改善箇所説明図

基準不適合発生箇所

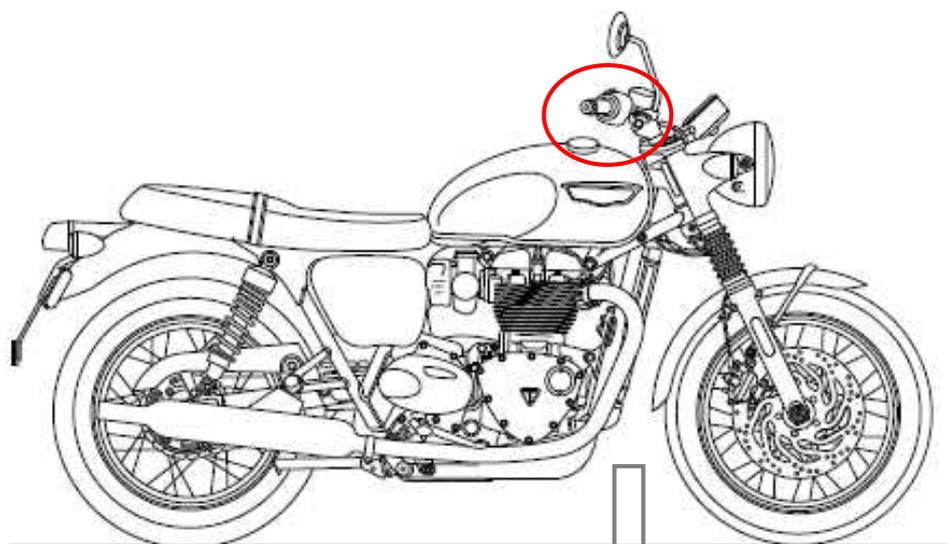
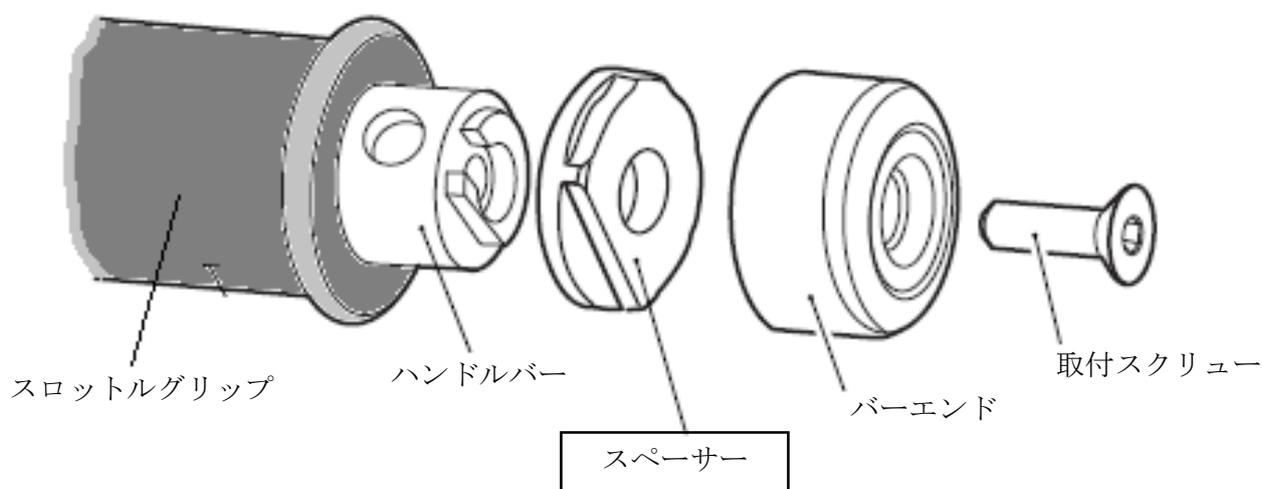
スロットルグリップとバーエンドの隙間が不足しているため、グリップヒーターを使用すると、スロットルグリップが熱膨張してバーエンドと接触することがある。そのため、スロットルグリップの動きが悪く、最悪の場合、スロットルグリップが自動で戻らず、エンジンの回転が下がらなくなるおそれがある。

全車両、ハンドルバーとバーエンドの間にスペーサーを追加する。
